COMUNE DI RANICA

OGGETTO: ESAME PROPOSTA DI PIANO ATTUATIVO RELATIVA ALL'AMBITO DI TRASFORMAZIONE DENOMINATO "AT2 EX ZOPFI" PRESENTATA IN DATA 31.05.2017.

RELAZIONE ISTRUTTORIA DEL RESPONSABILE DEL PROCEDIMENTO

2 Peer Review dello Studio di Impatto Viabilistico

Figura 4 – Grado di saturazione SDF – Venerdì sera

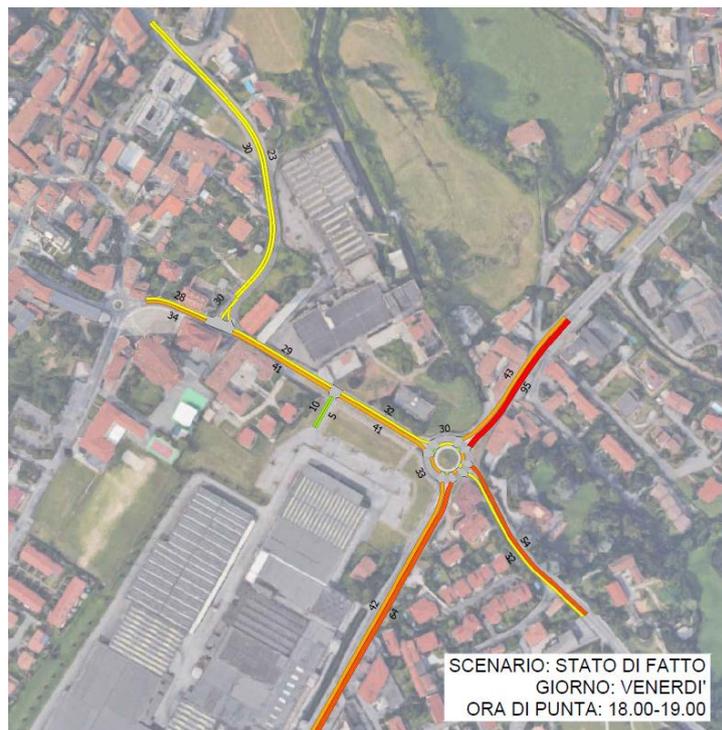
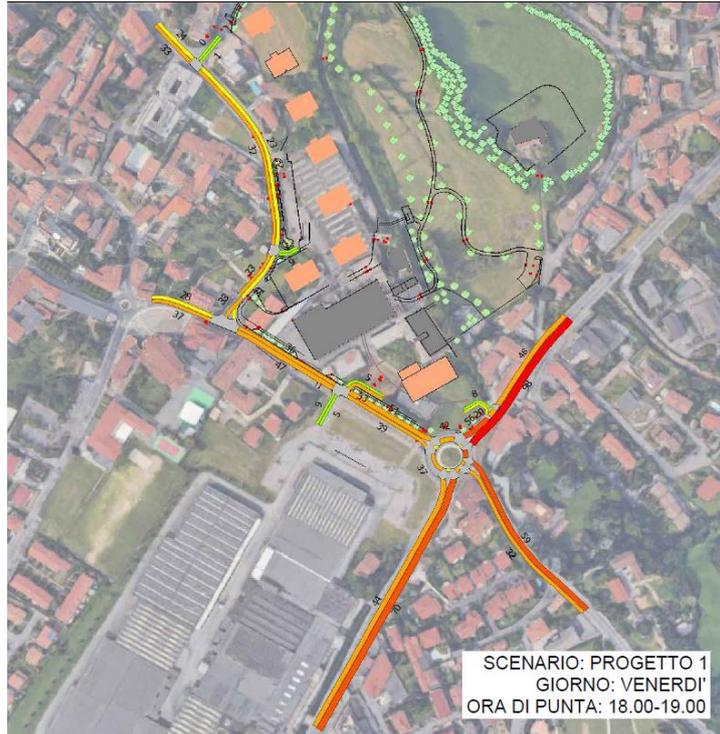
La figura 4, estratta dall'elaborato 3.2 dello studio di traffico, riporta il rapporto flusso/capacità della rete durante l'ora di punta del venerdì sera (scenario come già detto più critico) allo stato di fatto. La figura evidenzia che già nello scenario di fatto, gli archi che insistono sull'intersezione a rotatoria lavorano in LOS D (ad eccezione di via Zopfi che risulta in LOS C) e che addirittura via Marconi lato Nord è caratterizzata da un Livello di Servizio E con una capacità residua pari a solo il 5%.

Risulta evidente fin da subito che, un'ulteriore aumento di domanda di traffico, senza un'opportuna ed adeguata modifica dell'offerta infrastrutturale, porterebbe l'intersezione a lavorare su Livelli di Servizio da considerarsi non accettabili.

Il confronto dei due scenari mostra un deterioramento del Livello di Servizio lungo via Marconi approssiando la rotatoria da Nord, passando da un grado di saturazione del 43%, pari ad un LOS C, ad una saturazione del 56%, pari ad un LOS D, nonostante il raddoppio delle corsie in approccio. Tale peggioramento, che non viene menzionato all'interno della relazione, porta la rotatoria a lavorare lungo ogni suo braccio con un LOS D, ossia il limite considerato accettabile in ambito urbano. Un qualsiasi aumento futuro di domanda di traffico veicolare, seppur minimo, congestionerebbe l'intersezione.

Figura 6 – LOS rotatoria e ritardo manovre - SDF

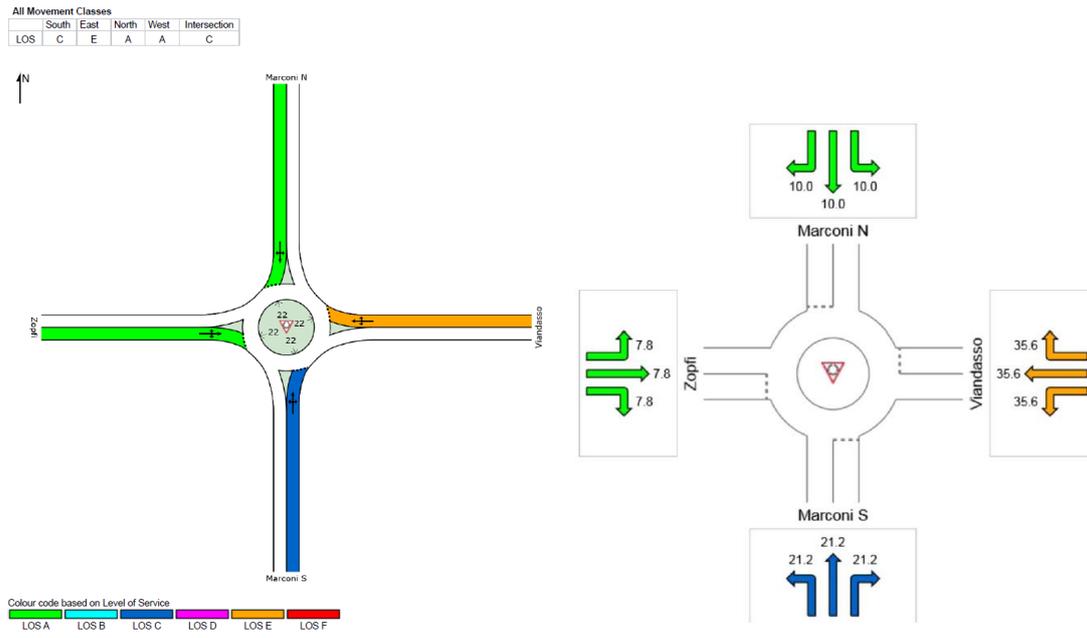
È da sottolineare come la domanda di traffico che insiste sulla rotatoria riportata nel flussogramma dell'elaborato 3.1 risulta incongruente con i numeri dei risultati dei conteggi manuali, utilizzati per verificare il livello prestazionale dell'intersezione. Nei flussogramma del modello di simulazione infatti i flussi che insistono sulla rotatoria risultano ridotti di circa il 13% passando da 2.320 veicoli/ora a 2.008 veicoli/ora. Ancora una volta si evidenzia come questa discrepanza sia frutto di una carente calibrazione del modello di microsimulazione.

Figura 10 – Ingressi e Uscite al comparto di Progetto

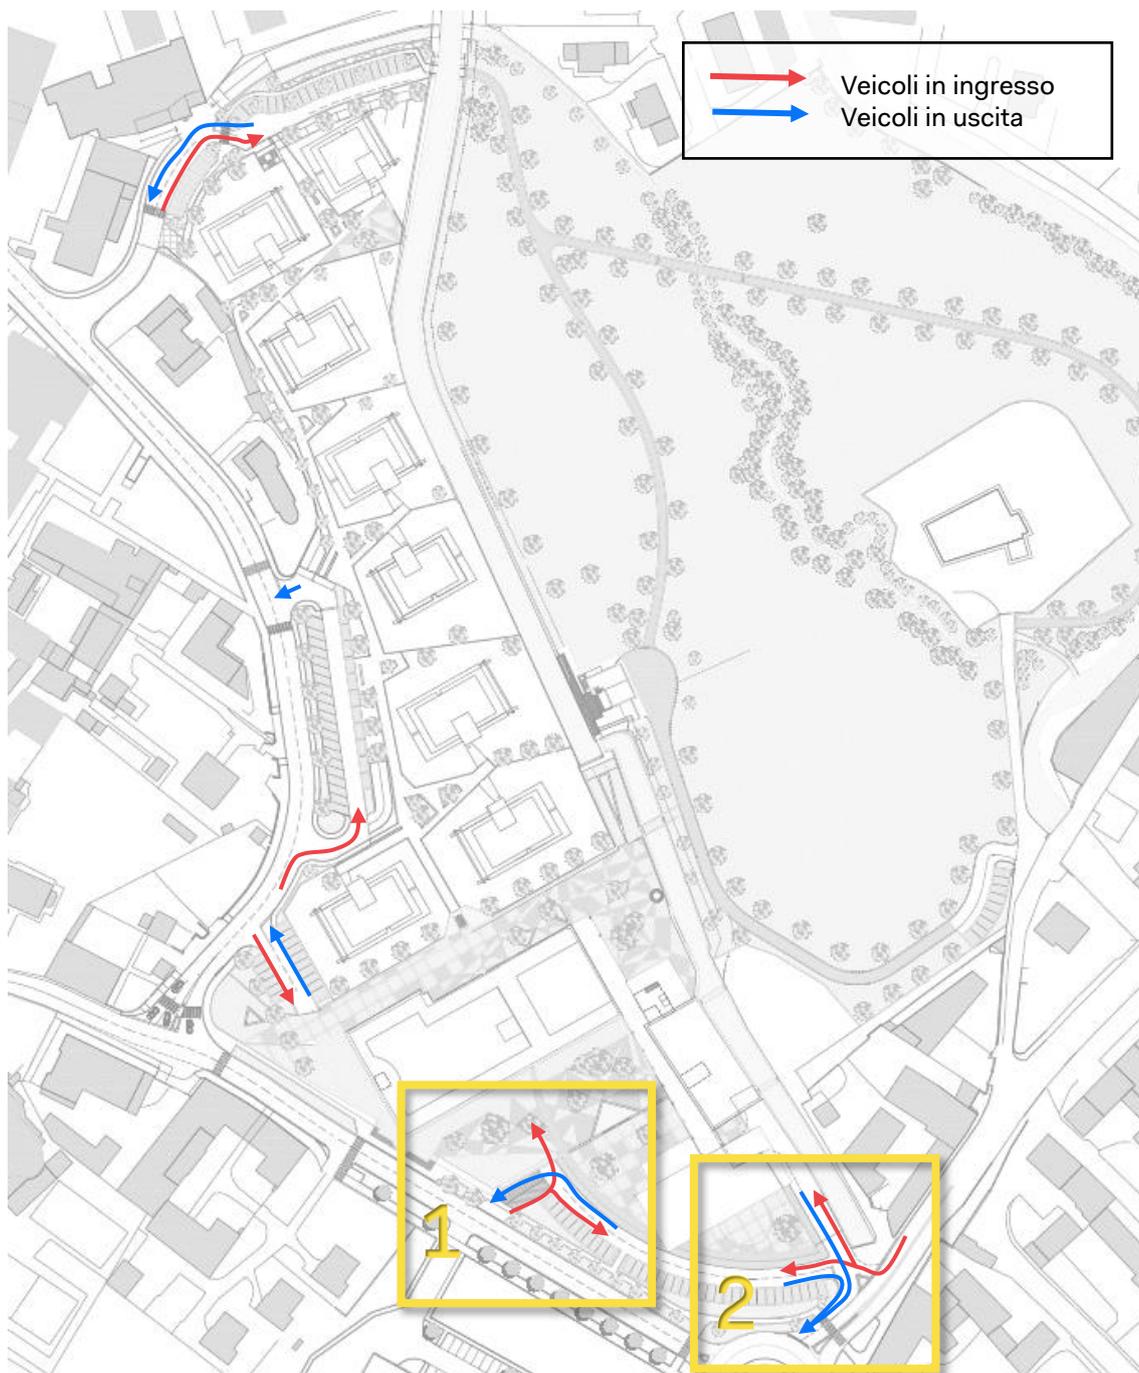
- A differenza del comparto residenziale (lato ovest), la cui accessibilità veicolare e gli schemi di circolazione non presentano particolari criticità, gli accessi al comparto commerciale comportano incroci di flussi veicolari opposti, da considerarsi critici. La figura a seguire evidenzia (riquadri in giallo) i due punti in cui si riscontra tale criticità, in corrispondenza dell'ingresso al parcheggio interrato da via Zopfi e in corrispondenza del accesso lungo via Marconi. Nel primo caso i veicoli in ingresso al parcheggio interrato e i veicoli in uscita dal parcheggio pubblico a raso sono in conflitto tra loro. La situazione è resa più complicata dalla presenza della rampa di accesso che, seppur caratterizzata da una pendenza moderata, può causare disagio ai veicoli che devono attendere il deflusso degli altri veicoli. Nel secondo caso l'incrocio di flussi avviene tra i veicoli in ingresso al parcheggio a raso ed i veicoli commerciali in uscita dall'area di carico/scarico. In questo caso la situazione potrebbe rappresentare una criticità maggiore in quanto sono coinvolti mezzi commerciali pesanti (che comportano ingombri e distanze più elevate). Queste due aree, insieme a tutti i punti di ingresso e uscita al nuovo comparto, verranno approfondite dal punto di vista geometrico nel paragrafo a seguire.

- Le rampe veicolari da progetto non superano i 12% e quindi garantiscono un buon livello di servizio. Da evidenziare che la rampa d'accesso al parcheggio in copertura esistente di via Fontanino, anche se non interessata dai lavori di nuova realizzazione poiché già esistente, è caratterizzata da una pendenza del 20% che supera la pendenza limite prevista da regolamento dei Vigli del Fuoco pari al 18%.

Figura 11 – Percorsi pedonali

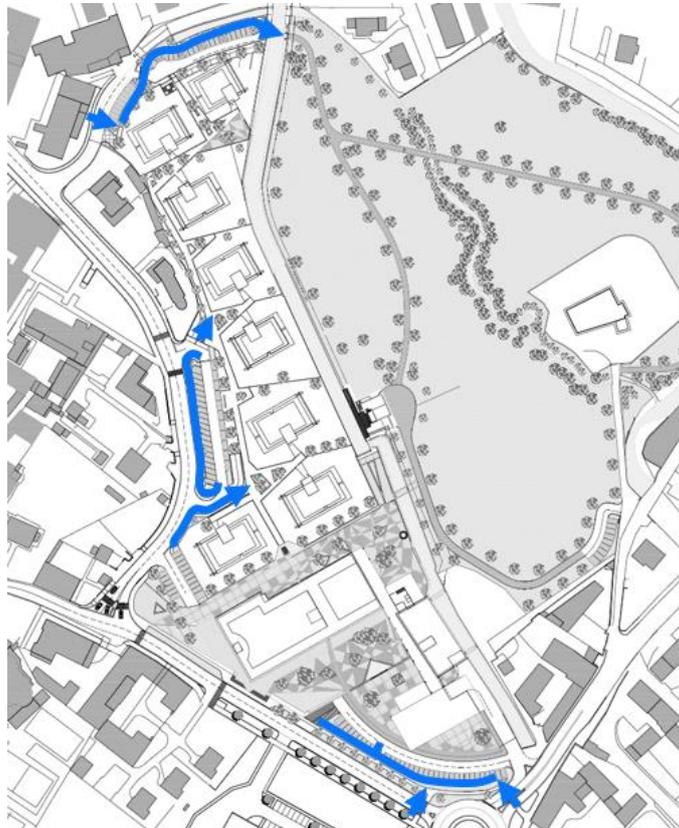
- Per quel che riguarda l'accessibilità pedonale complessiva del comparto i marciapiedi hanno sempre larghezza superiore ai 150 cm, limite imposto da normativa. Il progetto prevede un buon livello di accessibilità pedonale ai nuovi parcheggi pubblici a raso garantendo un livello di confort percepito dall'utente debole soddisfacente, come evidenziato nella figura a seguire.

Figura 12 – Verifiche geometriche ingresso e uscita via Zopfi (veicoli di servizio)

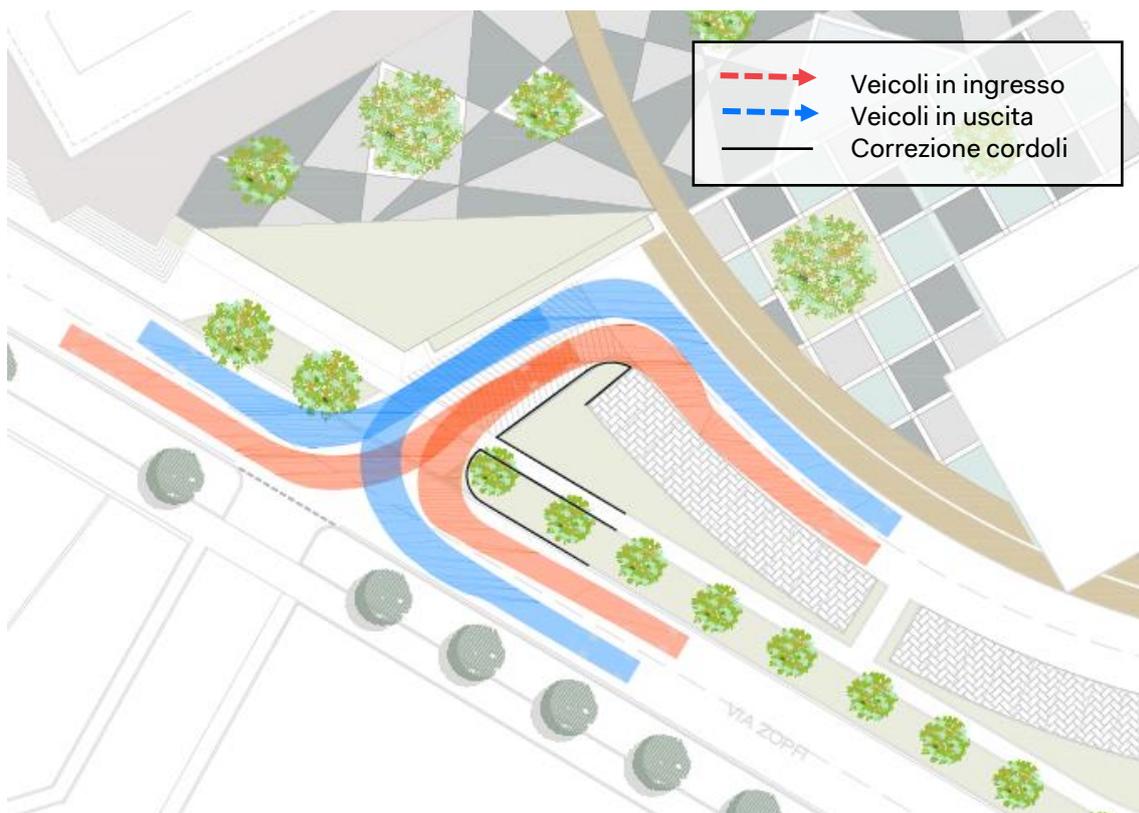
Per quanto riguarda l'ingresso di via Zopfi le verifiche geometriche evidenziano la necessità di correggere i cordoli in ingresso al fine di permettere la circolazione veicolare.

Figura 13 - Verifiche geometriche ingresso e uscita via Marconi (veicoli commerciali)

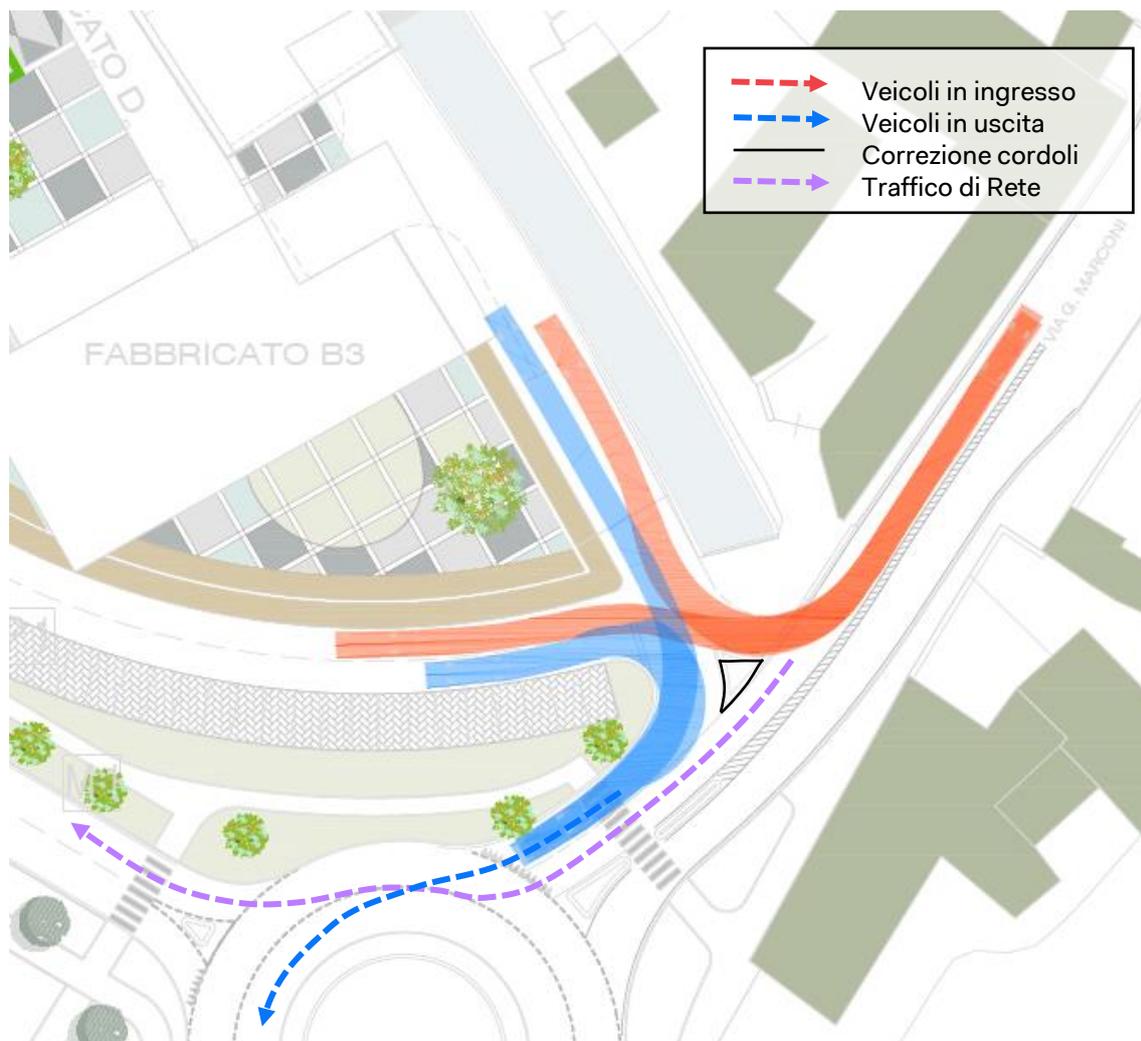
Nel secondo caso (accesso via Marconi) le verifiche sono state eseguite anche con un veicolo commerciale di 7,5 tonnellate (autocarri di medio/grandi dimensioni) con una lunghezza pari a 7,2 metri.

La figura mostra, come già accennato nel paragrafo precedente, l'incrocio di traiettorie tra i veicoli che compiono le diverse manovre. Data la vicinanza alla viabilità pubblica, eventuali accodamenti dovuti a tali conflitti potrebbero essere risentiti anche direttamente lungo via Marconi, andando a peggiorare il livello di servizio dell'arco.

Inoltre si sottolinea la vicinanza dell'uscita dal comparto alla linea di precedenza dell'intersezione a rotatoria (meno di 40 metri). Questa potrebbe essere causa di criticità tra i flussi veicolari di conflitto come mostrato in figura.

Figura 14 – Verifiche geometriche ingresso e uscita via degli Alpini e via al Fontanino ((veicoli di servizio)

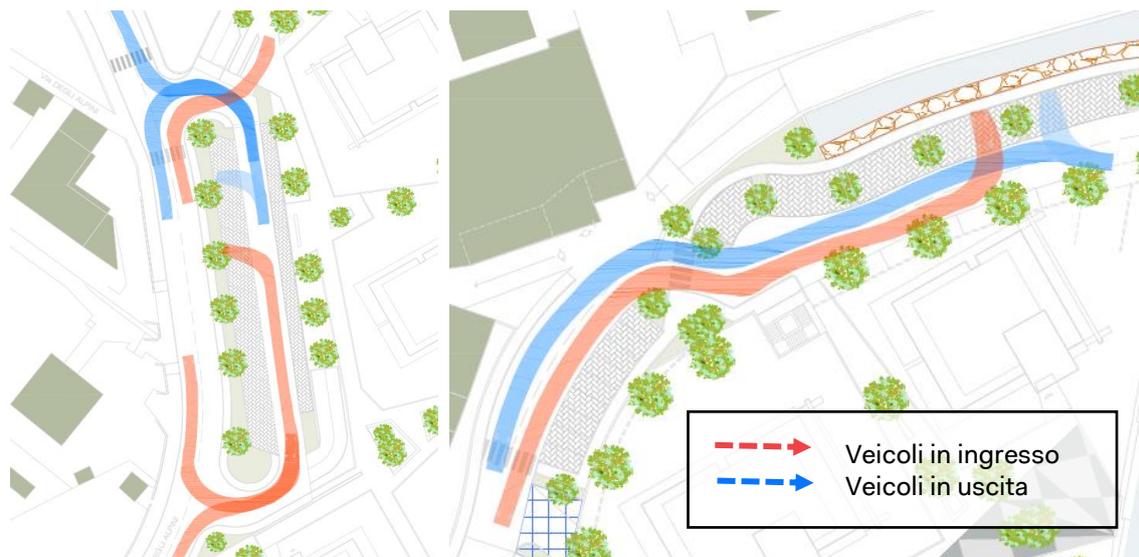
Infine sono state eseguite le verifiche geometriche in corrispondenza dei punti di accesso al comparto da via degli Alpini e via al Fontanino. Tali verifiche non hanno evidenziato criticità.
